## Controle verslag van elektrische installaties op laagspanning en op zeer lage spanning

REF. 151/2024/68819/01:1

DATUM VAN CONTROLE 26/06/2024 (14:30 - 15:35) AGENT Soufian Rozaine  
ADRES VAN CONTROLE avenue winston churchill 242 (verdieping 5ème) - 1180 uccle TYPE CONTROLE Controlebezoek verkoop oude installatie (8.4.2.)

#### Elementaire situatieschets en samenvattende beschrijving van de borden

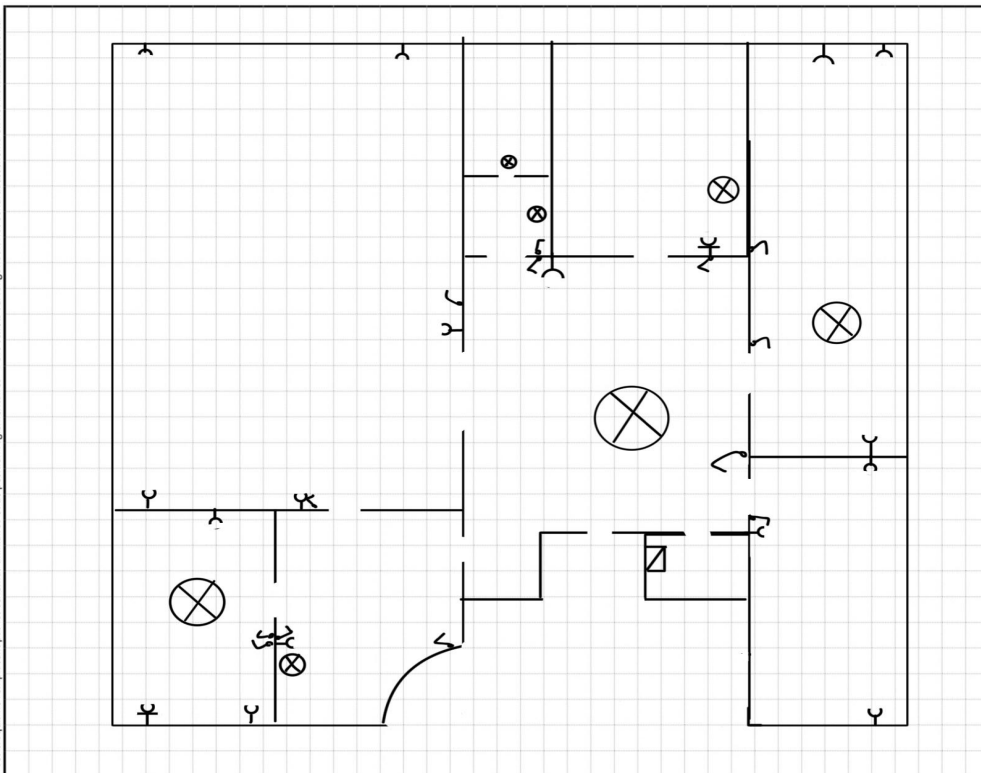
- De verdeelborden zijn niet toegankelijk of demonteerbaar. - 5.3.5.1.
- De eendraadschema's en/of situatieplannen zijn niet aanwezig. - 3.1.2.;6.4.6.;6.5.7.;9.1.2.

- Er is geen differentieelstroominrichting geplaatst aan het begin van de installatie. - 4.2.4.3.
- De verhouding tussen de graad van bescherming (IP) van het elektrisch materiaal tegen rechtstreekse aanraking in de badkamer, is niet gerespecteerd. - 7.1.4.3.

- De houders van de penzekeringen/penautomaten zijn niet uitgerust met een kaliberstuk. - 5.3.5.5.
- Geleiders van het type VOB zijn niet in een buis geplaatst en/of zoals het zou moeten. - 5.2.9.

- Schakelaar(s) / stopcontact(en) en aftakingsdozen zijn niet conform bevestigd. - 1.4.
- De voedingsspanning is niet duidelijk aangeduid op elk schakel- en verdeelbord - 3.1.3.3.a

- De kringen, de onderbrekingstoestellen en of de beschermingstoestellen zijn niet duidelijk en zichtbaar gekenmerkt. - 3.1.3.
- Een afzonderlijke differentieelschakelaar van hoge of zeer hoge gevoeligheid dient de kringen waar water aanwezig zijn de beschermen. (Factor van externe invloede AD2 of meer). - 4.2.4.3.

- Wandcontactdozen zonder aardingscontact worden niet beschermd door een hoog- of zeer hooggevoelige aardlekschakelaar - 4.2.4.3.b
- Het gebruik van lamphouders om een verlichtingspunt te voeden in afwachting van de installatie van de definitieve armatuur is niet toegestaan - 4.2.4.3.a
